Nuova Linea Torino Lione

Ipotesi TELT di diversa cantierizzazione lato Italia: analisi tecnica

Ottobre 2020 | revisione 00

Figura 1 | Occupazioni preesistenti di materiali nel sito di Salbertrand

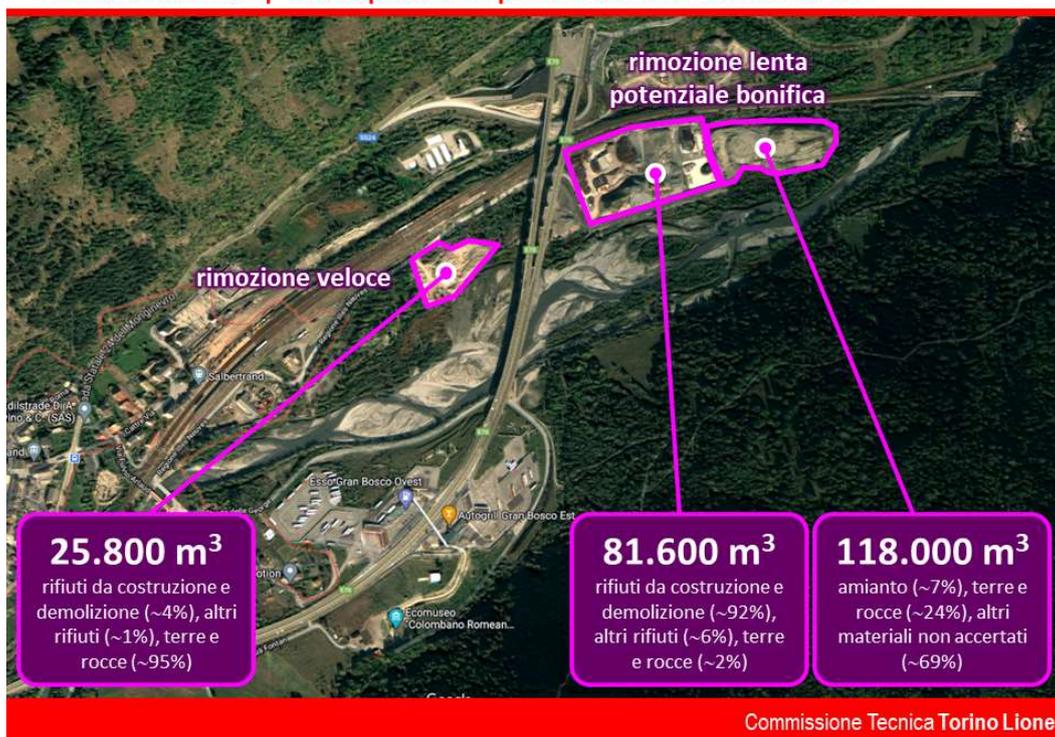
In primo luogo vi insistono da decenni occupazioni di materiali di varia natura, derivanti dalle precedenti attività in essere nell'area in questione. In Figura 1 sono riepilogate le ubicazioni, i quantitativi e le tipologie di materiali come recentemente indicati da TELT¹².

“Sintesi dell'osservazione A2.10 AREA INDUSTRIALE DI SALBERTRAND. Lo Scrivente dall'analisi dell'elaborato PRV C3A 7860 rileva che: Al momento le zone interessate dal futuro insediamento sono occupate, in parte, da cumuli di materiale di varia natura, cumuli che presentano dimensioni e altezze molto differenti fra loro, non si è trovato traccia di tutte le operazioni necessarie a rendere l'area nelle condizioni compatibili.

Controdeduzioni CTVA Non di competenza del Proponente. Sarà ITINERA che dovrà occuparsi della preparazione delle aree prima che il Proponente entri in possesso dell'area per l'installazione del cantiere. Si rimanda al corpo e al quadro prescrittivo del presente parere e ai pareri delle autorità competenti coinvolte.”

Figura 2 | Estensione e attività del cantiere industriale di Salbertrand

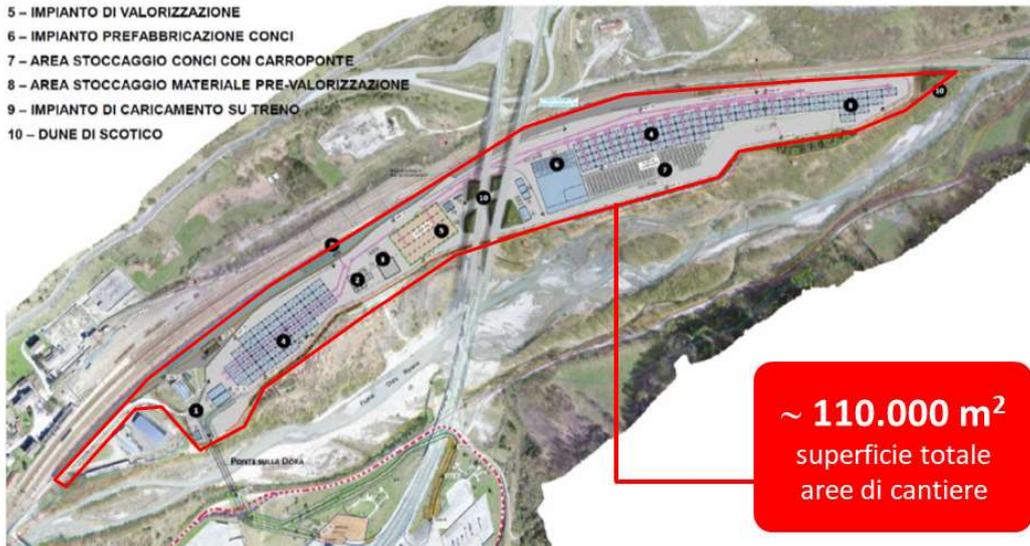
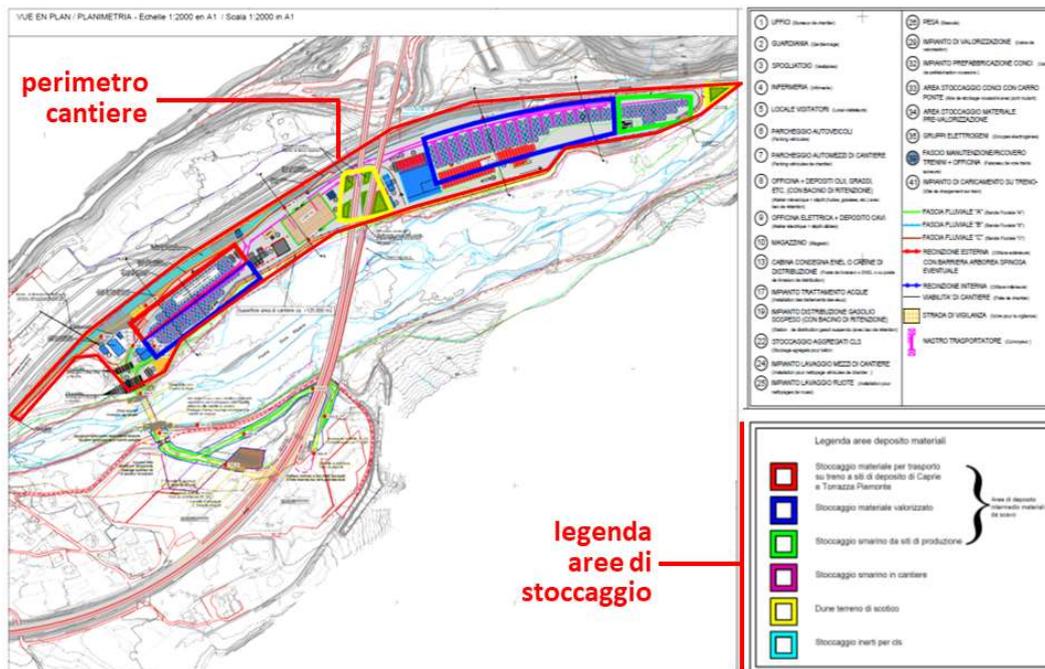
Secondo le planimetrie del Progetto di Variante attualmente in vigore¹, il cantiere di Salbertrand occupa una superficie di circa 110.000 m² (Figura 2.a). Tale superficie è ritenuta dai proponenti sufficiente e non ridondante per consentire le numerose e articolate attività che devono svolgersi nel cantiere, come indicato in Figura 2.b.

Nell'attuale impostazione progettuale¹ le funzioni sopracitate occupano gran parte della superficie di 110.000 m² destinata al cantiere industriale di Salbertrand, come si può osservare dalle planimetrie di progetto (Figura 2.b). Le attività che verrebbero trasferite, ovvero le aree destinate al deposito temporaneo di materiale da lavorare (Figura 3.a), rappresentano solo una piccola porzione dell'area di cantiere. Viceversa, le occupazioni di materiali e le relative operazioni di rimozione ed eventuale bonifica (Figura 3.b) comportano l'indisponibilità fino al 2024 o al 2027 di tutta la porzione di aree collocate a est del viadotto autostradale, pari a circa il 50% della superficie attualmente prevista per la realizzazione del cantiere industriale (come evidenziato dalla stessa TELT nella sua ipotesi²¹). Appare pertanto evidente l'impossibilità di concentrare su metà superficie le dimensioni delle funzioni essenziali che (secondo l'ipotesi TELT) dovrebbero comunque permanere a Salbertrand.

Figura 3 | Cantiere industriale di Salbertrand: confronto tra aree indisponibili e ipotesi TELT di trasferimento di attività di cantiere

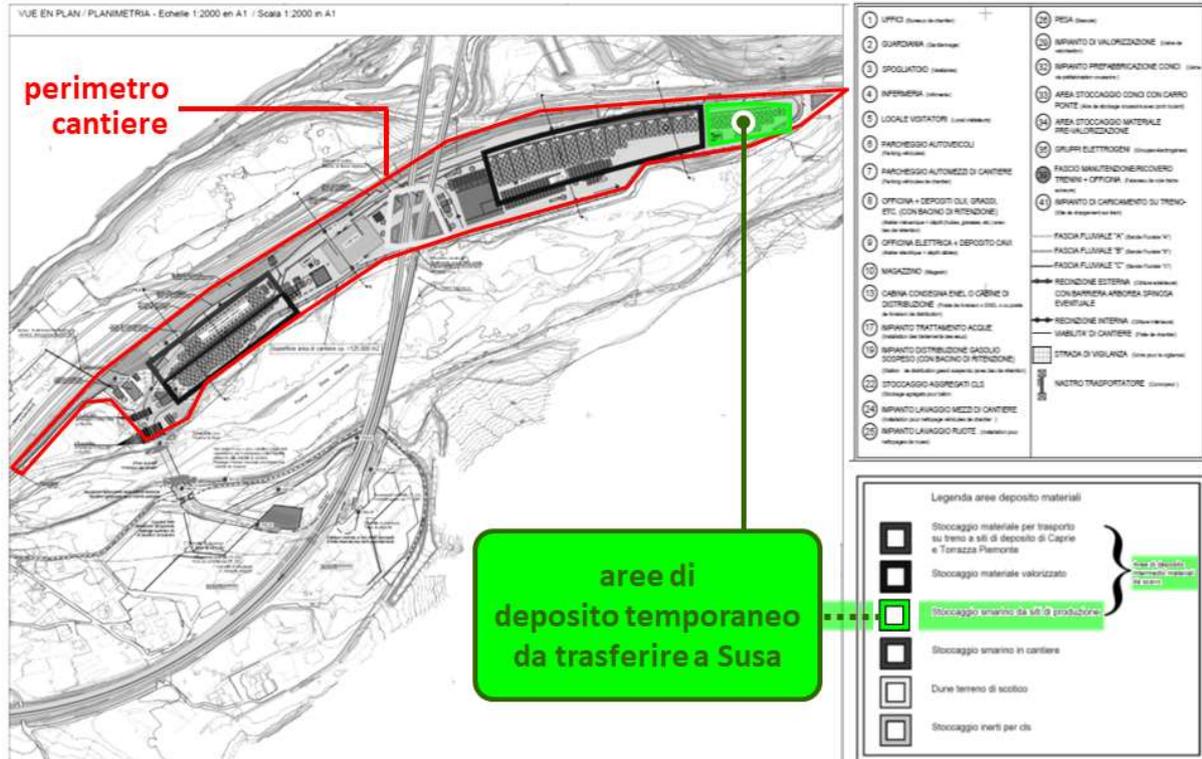
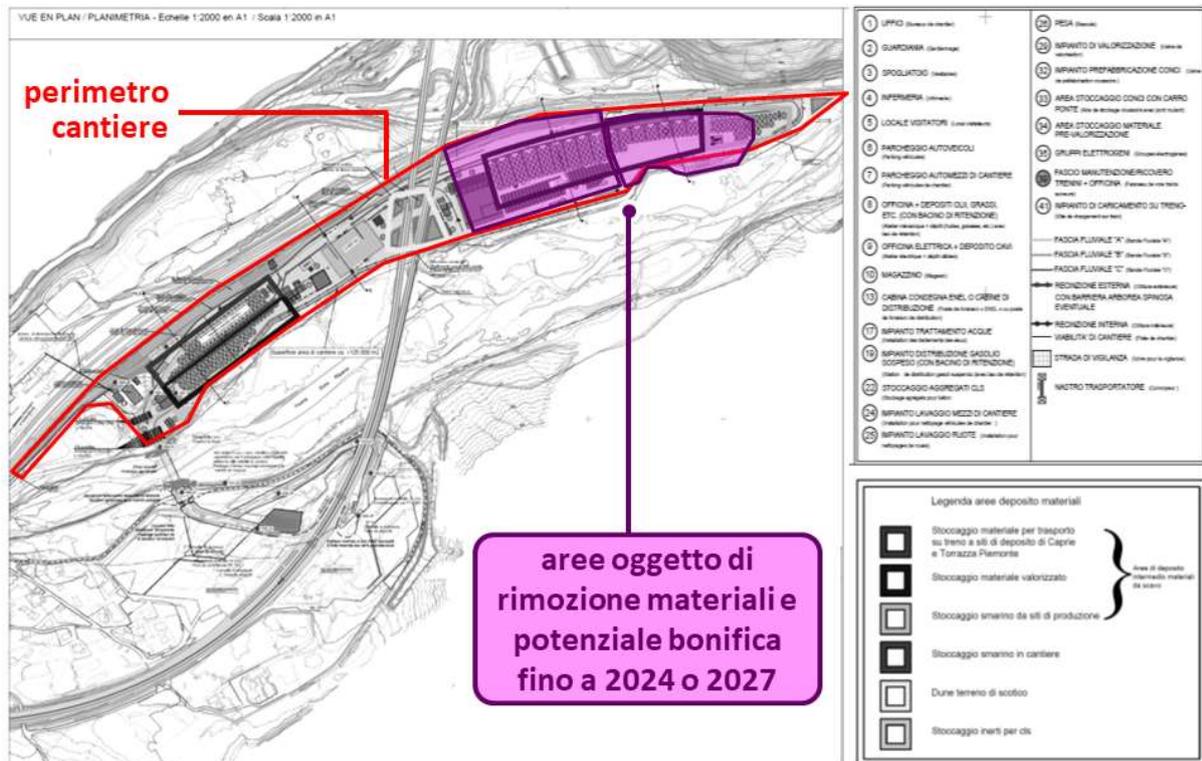
L'ipotesi formulata da TELT prevede di trasferire altrove esclusivamente le attività indicate come “*deposito temporaneo materiali*”²¹. Nelle planimetrie delle aree di cantiere di Salbertrand nel Progetto di Variante²² viene usato il contorno verde per indicare le aree di “*area di deposito intermedio materiali da scavo*” e in particolare lo “*stoccaggio smarino da siti di produzione*” prima della valorizzazione, e il contorno viola per lo “*stoccaggio smarino in cantiere*”, come illustrato in Figura 2.b. Pertanto le aree di deposito temporaneo da trasferire sono facilmente identificabili come evidenziato in Figura 3.a.

Contrariamente a quanto dichiarato nella proposta TELT del 30 luglio 2020, nell'attuale Progetto di Variante a Susa non è previsto alcun deposito temporaneo di materiale grezzo di scavo. Consultando le planimetrie di progetto per le aree di cantiere nella Piana di Susa²² (Figura 4) è immediato constatare come non vi sia indicata alcuna area di deposito intermedio per materiale pre-valorizzazione (facilmente individuabili, ove presenti, in quanto evidenziate con un riquadro di colore verde). L'assenza di tali attività a Susa non è casuale ma perfettamente aderente alla filosofia generale del progetto, richiamata all'inizio del presente paragrafo. Ne consegue che la realizzazione *ex-novo* di aree di stoccaggio temporanee per materiale grezzo di scavo nella Piana di Susa costituisce, in ogni caso, un'attività aggiuntiva attualmente non prevista nel Progetto di Variante approvato.

Figura 4 | Attività di cantiere previste nella Piana di Susa

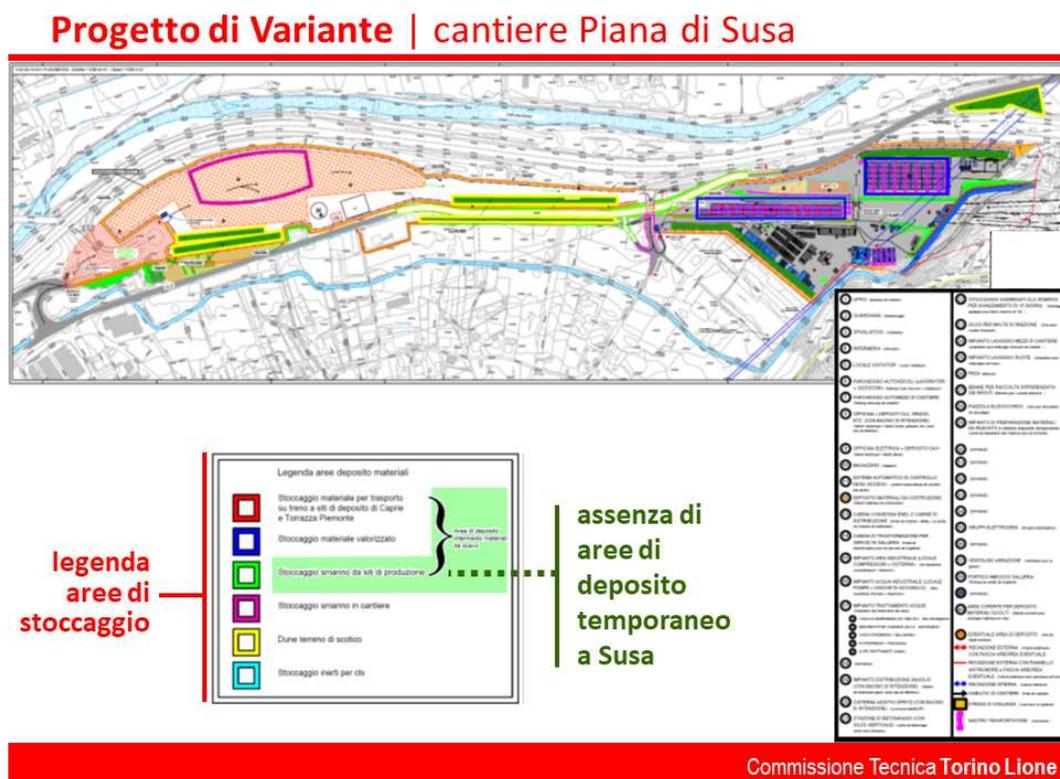
Come illustrato in precedenza, l'insufficienza delle aree effettivamente disponibili nel sito di Salbertrand comporta un trasferimento obbligato nella Piana di Susa delle funzioni di "gestione e valorizzazione dello smarino" (Figura 5). Pertanto presso le aree di cantiere a Susa sarà necessario svolgere attività aggiuntive rispetto a quanto attualmente previsto nel Progetto di Variante, tra cui:

- apposite aree da destinare a stoccaggio del materiale grezzo di scavo proveniente da Chiomonte;
- impianto di valorizzazione del materiale grezzo di scavo, attraverso operazioni di selezione, vagliatura e frantumazione (con relativi macchinari e fabbricati dedicati);
- apposite aree da destinare a stoccaggio degli aggregati per calcestruzzo e per il materiale non utilizzabile, da trasferire a Salbertrand oppure da inviare a discarica;
- nastri trasportatori e macchine operatrici per la movimentazione del materiale tra impianto di valorizzazione e stoccaggi dei materiali;
- ampliamento degli impianti e servizi generali di cantiere (uffici, parcheggi, cabina elettrica, prelievo e rete idrica, trattamento acque reflue, ecc.).
